SÄKERHETSMEDDELANDE (SM)

Avlyst spår i Högdalen

Detta SM ersätter i sin helhet SM 2021-35

Avlyst spår

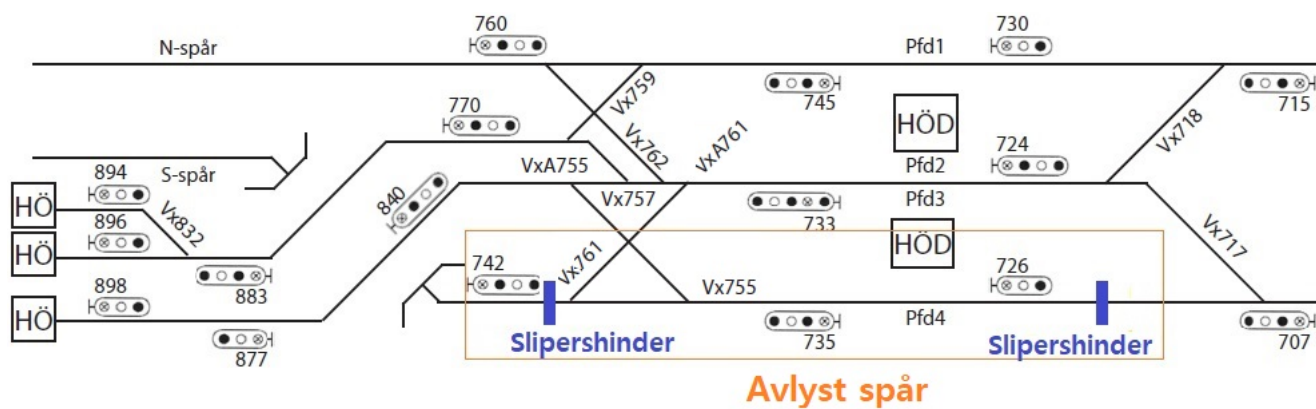
Trafikförvaltningen tar beslut att avlysa söderspår i Högdalen mellan huvudsignal 742 och växel 717 längs med plattformsdel 4. Slipershinder och hindermärken placeras i norra ändan av plattformsdel 4 samt vid huvudsignal 742. **Spårledning 723 (mellan Hsi 723 och växel 717) spärras samt beläggs i ställverket** samt växel A761 klovras i högerläge och växel A755 klovras i vänsterläge **för att skydda det avlysta spåret**. När återställningsarbetet påbörjas kommer staket sättas upp för att skydda arbetsplatsen ytterligare.

Växel 755 kommer bygglas i signalställverket, detta innebär att växeln kommer indikera i kontroll oavsett läge. För att säkerställa trafiksäkerheten får inga spårgående fordon befinna sig på söderspår samt att D&U-entreprenören ska utföra daglig kontroll av klovning i växel A755 och A761. Vid eventuellt behov av kontroll av växelläge ska Trafikledaren tolka att växlarna A755 och A761 är i kontroll.
